Progetto definitivo

Impianto di accumulo idroelettrico mediante pompaggio denominato
"Gravina - Serra del Corvo" e relative opere connesse ed infrastrutture
indispensabili avente potenza pari a 200 MW nei Comuni di Genzano di
Lucania (PZ) e Gravina in Puglia (BA)

contenuto **Rapporto unitario integrazioni**

Figura 3. Modifiche intercorse nel layout della centrale di produzione.

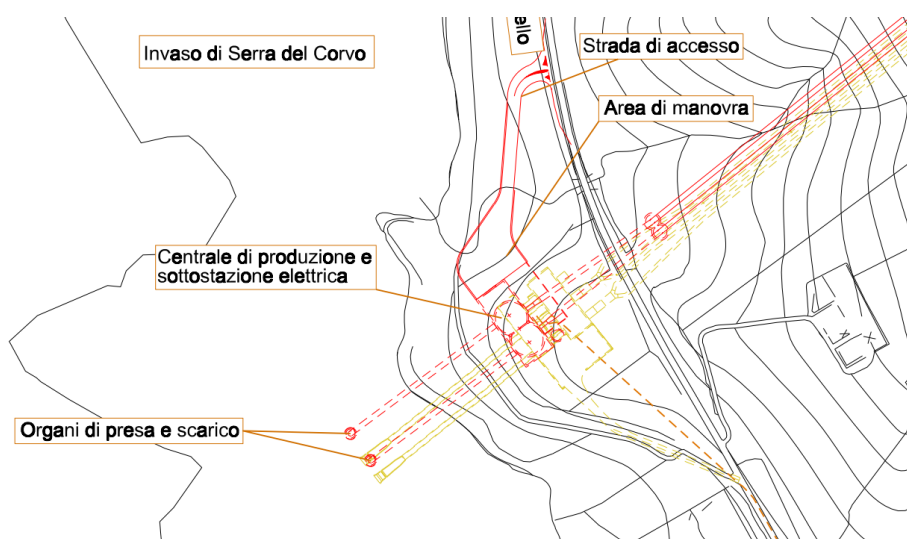
Come illustrato in Figura 3 e riportato nella Tavola PD-EP.2.3, è stato modificato il layout della centrale, non in termini di profondità di intervento (che rimane uguale per garantire la prevalenza netta di aspirazione alle pompe) ma in termini di occupazione e dimensioni planimetriche. Tali modifiche si sono rese necessarie per i seguenti motivi:

- In primis occorre sottolineare che il Proponente ha deciso di optare per una soluzione a due gruppi macchina invece che tre. Da un punto di vista della fattibilità economica del progetto, ciò garantisce un notevole risparmio finanziario semplicemente limitando il funzionamento delle due macchine, senza precludere la flessibilità dello stesso. Qualora si decidesse di

umentare il target di potenza da 200 a 300 MW, tutto il sistema sarebbe in grado di funzionare con il medesimo grado di efficienza energetica. Tale scelta ha consentito di ridurre gli ingombri planimetrici della struttura della centrale di produzione. L'opera è stata poi leggermente spostata verso il lago, garantendo sempre un franco idraulico notevole rispetto al massimo di livello di invaso atteso in caso di piena ultra-millenaria. Tale scelta ha consentito una riduzione degli sbancamenti e degli scavi attesi.

Figura 4. Confronto tra la versione originaria del progetto della centrale di produzione e di quanto ad oggi previsto.

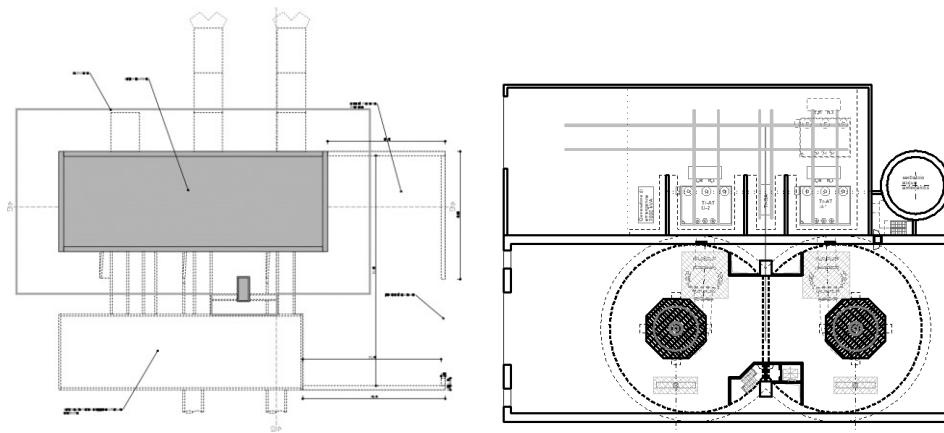
- La campagna di monitoraggio delle falde avviata nell'ottobre 2021 ha fatto registrare un netto assestamento del livello delle stesse in un intorno del sito di centrale. Se ad ottobre 2021 la falde era localizzata a - 55 m dal piano campagna, da febbraio 2022 in poi si è attestata tra -20 e -25 m dal p.c.. Pertanto le interazioni e le sollecitazioni sul corpo solido dell'edificio di centrale mutano sensibilmente. Le indagini geologiche e geognostiche effettuate hanno poi confermato la natura fortemente coesiva dei terreni. Considerando questi due aspetti, il layout scelto per l'edificio di centrale nel progetto originario già emendato non risulta più efficiente, essendo stato pensato come un corpo solido a pianta rettangolare. Sulla scorta delle evidenze di campagna e delle analisi geotecniche condotte, è stato pertanto necessario progettare una tipica struttura spingente ad occhiale, come illustrato in Figura 4. A tali profondità e con terreni di queste caratteristiche geotecniche, una struttura ad arco si autosostiene ed assorbe in maniera efficace tutte le sollecitazioni. È stato scelto un diametro massimo di 30 m in cui questo effetto è ancora tangibile e contribuisce alla solidità della struttura interrata. Tale soluzione risulta pertanto ottimale in contesti geotecnici e idrogeologici di questa natura.

- Al fine di limitare le modificazioni morfologiche del terreno esistente e gli scavi, ottimizzare il layout e la fruizione viabilistica e mitigare gli impatti paesaggistici quantomeno dai recettori esistenti in zona, si è scelto di modificare l'accesso alla centrale di produzione. La pista di accesso è prevista da nord non più da sud e si integra in modo armonico e sostenibile con la soluzione mitigativa adottata per la centrale di produzione (collina di mitigazione e tetto verde). Con opportuni mascheramenti vegetali (si rimanda ai fotorendering di progetto) l'inserimento ambientale è perfettamente sostenibile.

Figura 5. Modifiche intercorse per le opere di scarico e prelievo delle acque dall'invaso di Serra del Corvo.

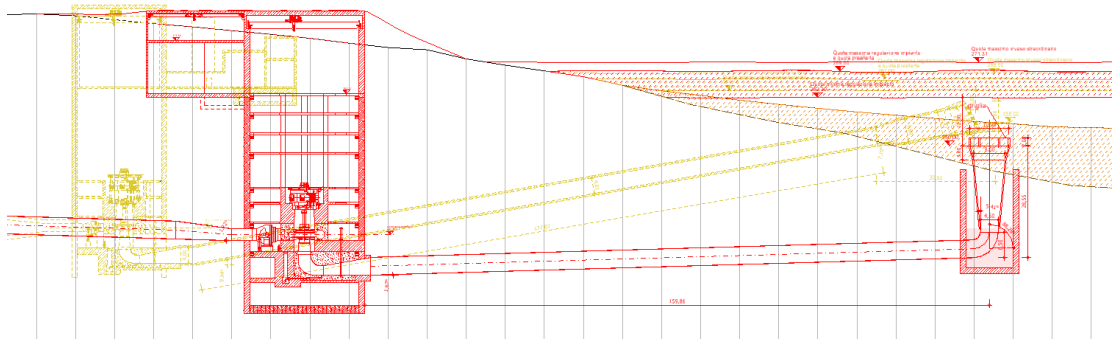
- Si è scelto altresì di modificare anche il sistema di condotte di presa e di scarico delle acque prelevate e turbinate nell'invaso di Serra del Corvo. Come illustrato in Figura 5, precedentemente le condotte DN3000 seguivano un profilo inclinato sino allo sbocco nel lago, emergendo rispetto al fondo sempre in direzione inclinata rispetto allo stato. Alla luce delle nuove conoscenze geotecniche e idrogeologiche acquisite, tale soluzione è risultata di difficile realizzazione da un punto di vista tecnico e comunque molto onerosa anche in termini di impatto ambientale e di scavi. Si è scelto quindi di realizzare due pozzi verticali, con le opere di presa verticali limitate in superficie da una soletta di contenimento e condotte di adduzione DN4500. Le soluzioni a pozzo sono funzionali sotto diversi punti di vista come spiegato precedentemente. Oltre a migliorare l'intero layout funzionale ed idraulico del sistema, tale soluzione minimizza gli impatti ambientali nel lago

Figura 6. Confronto tra la versione originaria del progetto della del tratto terminale del tracciato in cavo e quanto ad oggi previsto.

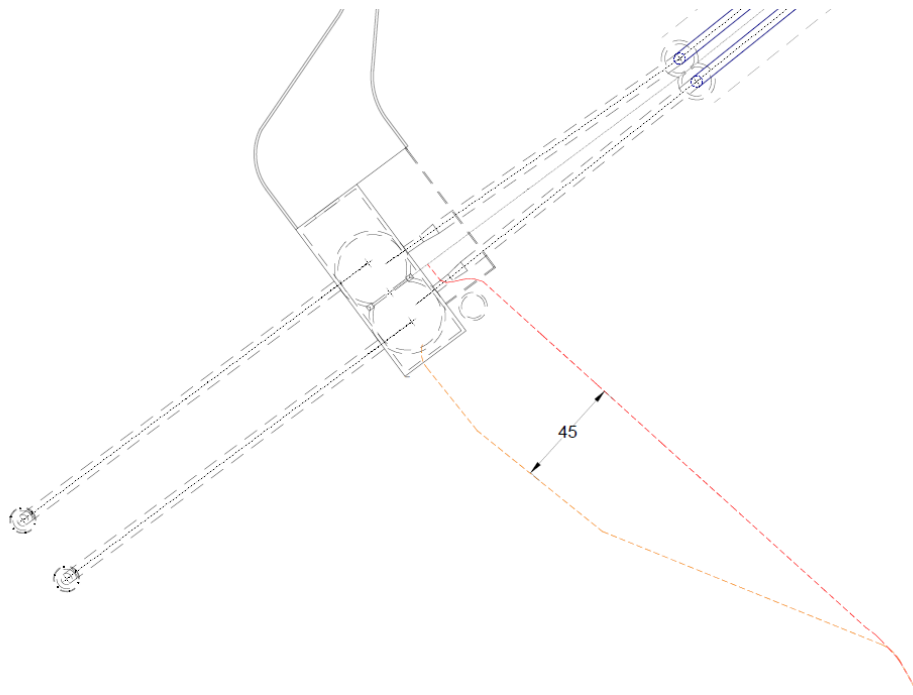
Le modifiche introdotte nel tracciato dell'elettrodotta in cavo riguardano unicamente il tratto terminale del tracciato, lato stazione di pompaggio, e sono conseguenti agli spostamenti della stazione di pompaggio stessa descritti nei paragrafi precedenti.

In sostanza il cavo, come si può desumere dall'immagine seguente ove il tratto in rosso identifica il nuovo tracciato e quello in arancione il vecchio tracciato, nel tratto di posa su terreno agricolo, viene traslato di circa 40-50m verso NE al fine di poter raggiungere, senza incrementare consistentemente la lunghezza, la nuova stazione di trasformazione in caverna.

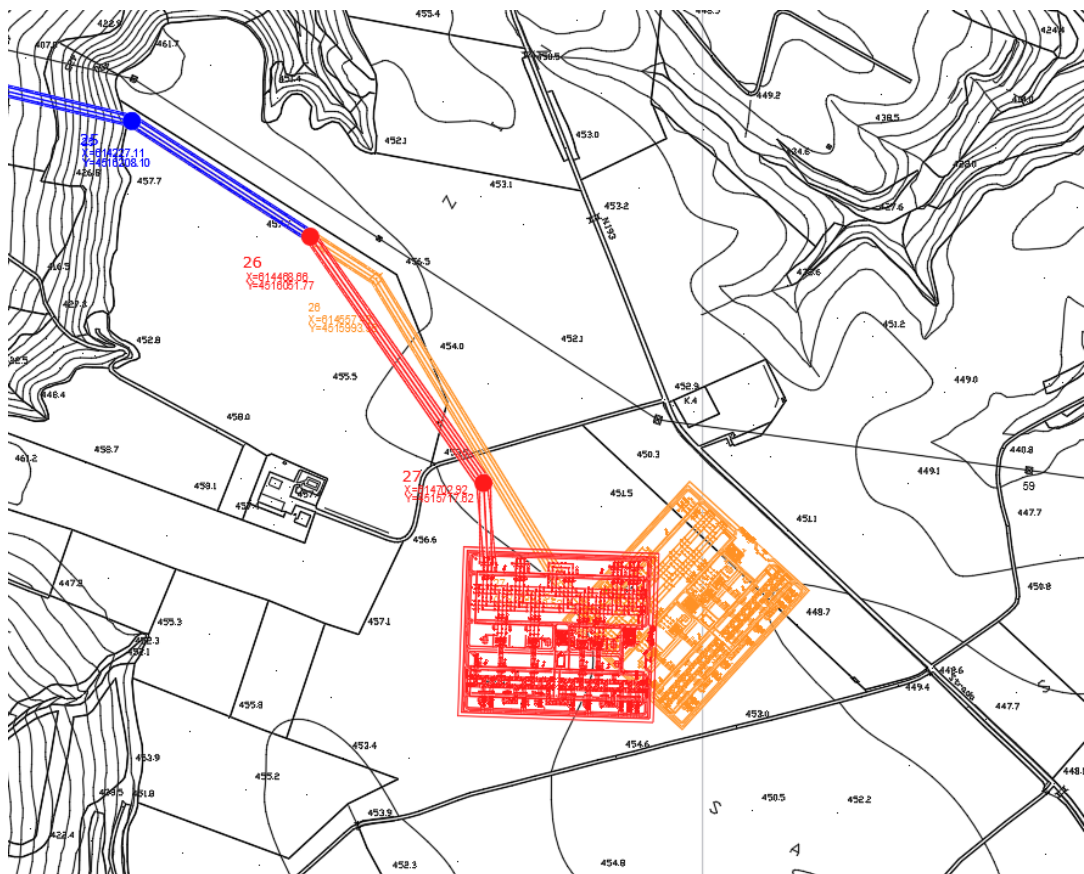
Le modifiche introdotte nel tracciato dell'elettrodotto aereo riguardano unicamente il tratto terminale del tracciato, lato nuova Stazione Elettrica Terna, e sono conseguenti allo spostamento della SE nella posizione 4ter (Cfr. *PD-VI.34 Relazione alternative progettuali*).

In sostanza elettrodotto aereo facente parte delle opere d'utenza per la connessione, come si può desumere dall'immagine seguente ove il tratto in rosso identifica il nuovo tracciato e quello in arancione il vecchio tracciato, subisce una variazione nelle ultime 2 campate per potersi connettere al medesimo stallo della soluzione precedente che si troverà, rototraslato, più a ovest.
